Nota Aclaratoria No. 1 al Proceso de Licitación Pública

**“Construcción de la solución vial intersección residencial Florencia - bulevar Suyapa (túnel giro a la izquierda)”, con código No. 3380-A
Licitación Pública Nacional No. LPuNO-011-AMDC-106-2023**

2 ARMADO DE LOSA EN TÚNEL
2 CORTE A-A
 ESC 1:50

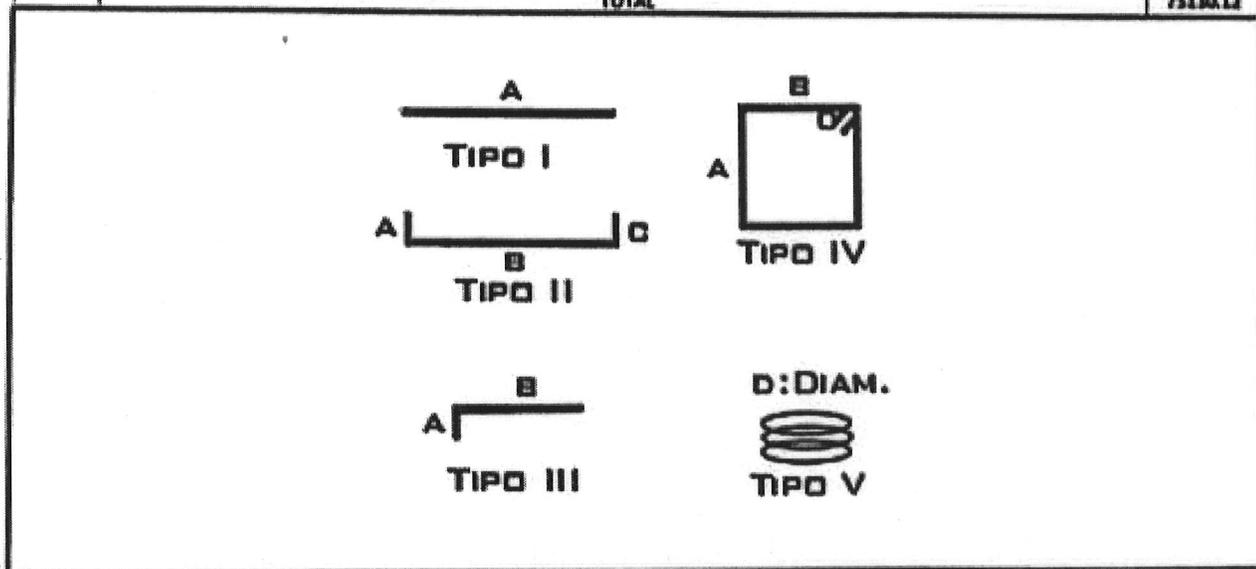
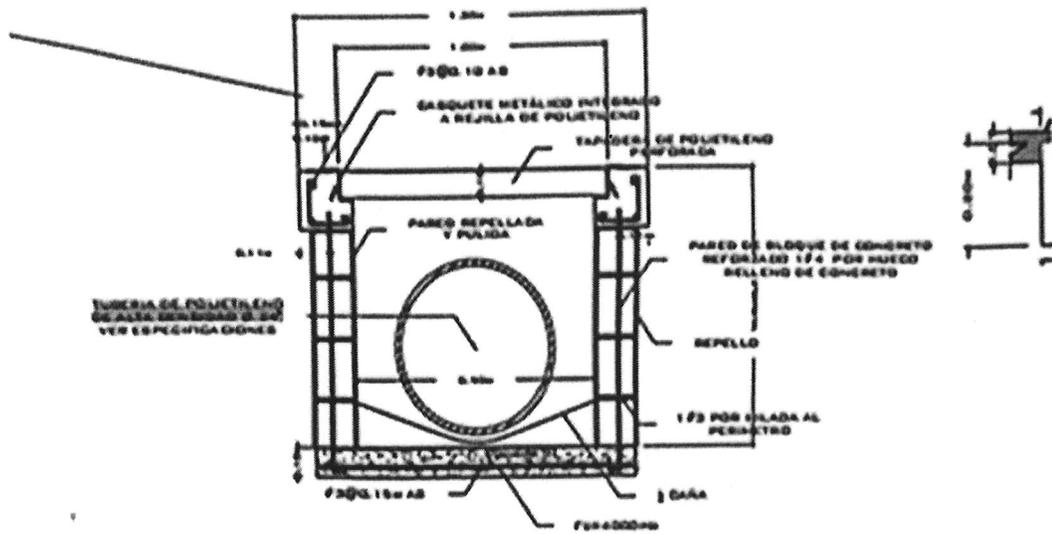
13. Solicitamos respetuosamente especificar más detalladamente el acero de las losas de e=70cm ya que el detalle en el lecho superior especifica #5@20cm en ambas direcciones, pero el cuadro de acero ubicado en el plano 16, especifica que es acero #5@20cm y #8@30cm.

En el lecho inferior el detalle solo indica varillas en un solo sentido, en los extremos #10@20cm y en el centro #5@20cm, necesitamos saber si la distancia de los tramos donde van las varillas antes mencionadas y cuál es la especificación del otro acero en el otro sentido.

R/= Se aclara que:

- el acero superior: Longitudinal #8@30cm y Transversal es #5@20cm.
- el acero inferior: Longitudinal #10@13cm y Transversal es #5@10cm.

4 VISTA FRONTAL DE PANTALLA EN TUNEL
1:50

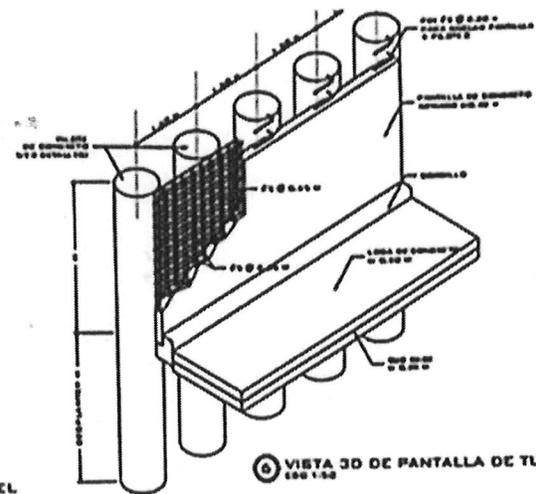
15. En el plano 17, en los detalles 3,4 y 6 muestra una pantalla de concreto armado con e:20cm la cual cubre todos los pilotes, la consulta es si este detalle sustituye la actividad y especificación del ítem B.9 de la lista de actividades "Pantalla de concreto lanzado 3,000 PSI (e=10cm) y Malla electrosoldada 6"x6" 3/3 corrugada G40 (B.9)", dado que no se encuentra cantidades de la pantalla de concreto armado, pero sí de la pantalla de concreto lanzado, respetuosamente solicitamos su colaboración, ante esta duda.

R/= Ver respuesta No. 6 y No. 12 de este documento.

Se aclara que la actividad B.9 "Pantalla de concreto lanzado 4,000 PSI y Malla electrosoldada 6"X6" 3/3 corrugada G70" corresponde a la pantalla del túnel. (conforme a la enmienda 2, numeral 2)
